改善箇所説明図

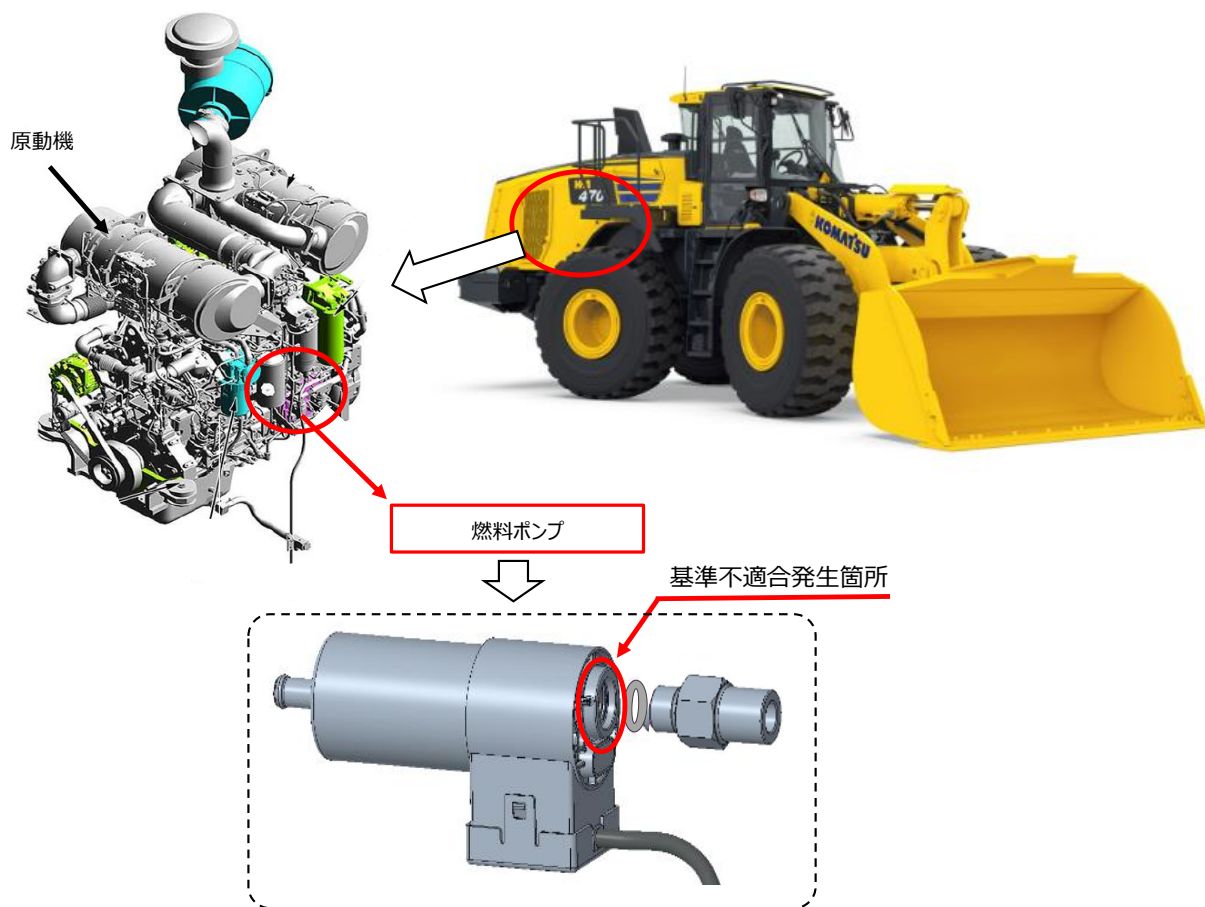
ショベル・ローダの燃料ポンプにおいて、チェックバルブを組付けるねじ部の設計検討が不十分なため、強度が不足しているものがある。そのため、チェックバルブを組付けた際にねじ部に亀裂が生じたものがあり、最悪の場合、燃料が漏れるおそれがある。

改善措置の内容：全車両、燃料ポンプを対策品に交換する。

識別：燃料ポンプハウジング側面に記載の製造日刻印で識別する。
